Information Technique. Golf, Jetta, Scirocco

A marquer dans Manuel de Réparation: Boîte méc. 5 vitesses 020

No **14**

Aimant dans le carter d'embrayage: fixation supplémentaire avec du produit d'étanchéité

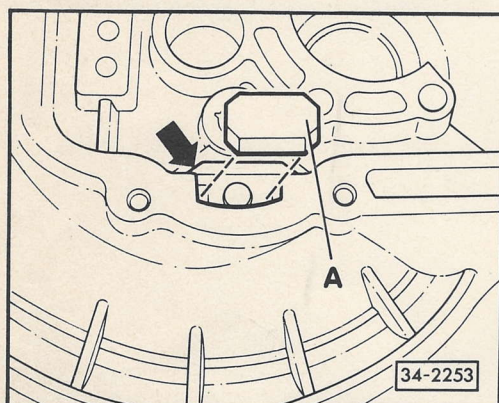
Pour que l'aimant -A- ne sorte pas de son logement (flèche) pour bloquer ensuite les engrenages de la boîte de vitesses, il faut dès maintenant le fixer en plus avec du produit d'étanchéité pour carter AMV 188 200 03 lors de toute réparation de boîtes de vitesses.

Un intervalle d'environ 2 heures devrait s'écouler entre la mise en place de l'aimant et le remplissage d'huile de la boîte.
